**Корректурa к карте реки Волхов
издания 2013 г. по состоянию на 10 мая 2018 года**

10 мая 2018 г.

Лист 53

Вклейка № 1 Лист 53

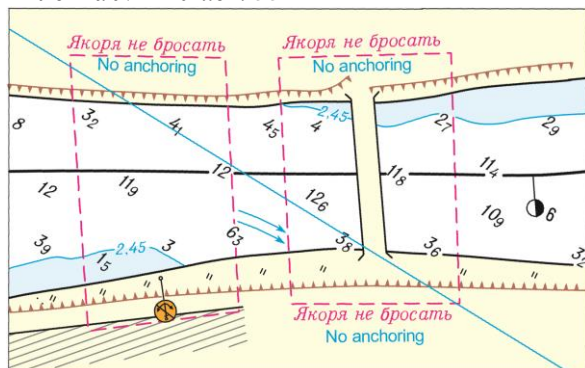
6,7-5,9 км

Поместить вклейку № 1.

Раздел «Мост» заменить на вклейку № 2.

МОСТ (в стадии реконструкции) автодорожный расположен на 6,2 км, имеет семь пролетов, из которых третий от правого берега является судоходным. Ширина судового хода в пролете 40,0 м, высота пролета в пределах судового хода 14,85 м от проектного уровня и 13,13 м от расчетного.
